GOVERNO DO ESTADO DE MINAS GERAIS

SUPRAM LESTE MINEIRO - Diretoria Regional de Regularização Ambiental

Processo nº 1370.01.0017518/2023-56

Assunto: Despacho de Arquivamento

Figura 2: Delimitação da ADA, frente de lavra e área de pilha, e as respectivas áreas de intervenção ambiental. **Fonte:** PA SLA 4163/2022.

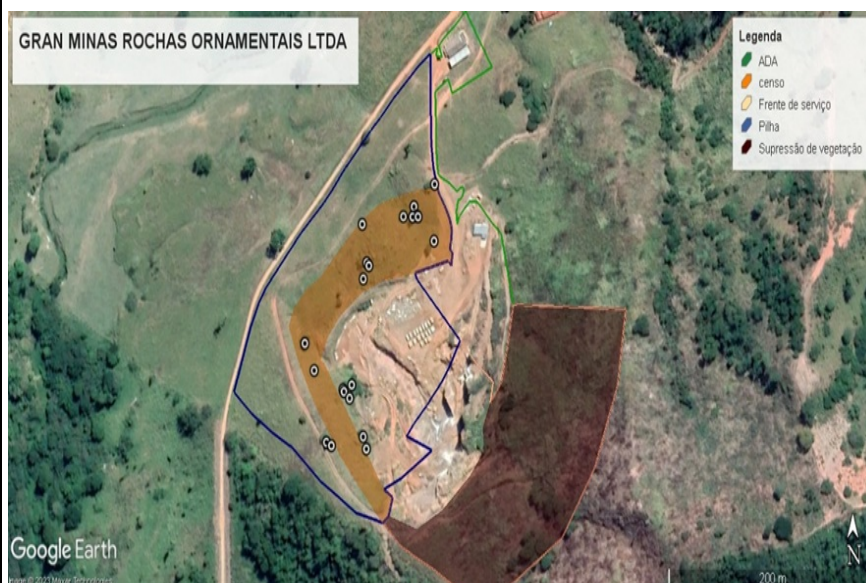
Conforme informado e confirmado através dos arquivos vetoriais apresentados, a área na qual ocorreu a supressão de vegetação faria parte da ampliação da frente de lavra do empreendimento, e o corte das árvores nativas isoladas será necessário, em razão da ampliação da pilha de rejeito e estéril, conforme pode ser observado na imagem a seguir:

É item basilar a esclarecer que, conforme verificado em vistoria técnica, na área de 2,2915 ha, na qual ocorreu a supressão de vegetação, não existem estruturas destinadas às atividades minerárias, sendo atualmente, utilizadas como áreas de pastagem para o gado que pertence ao proprietário do imóvel, o que configura a não ampliação do empreendimento.
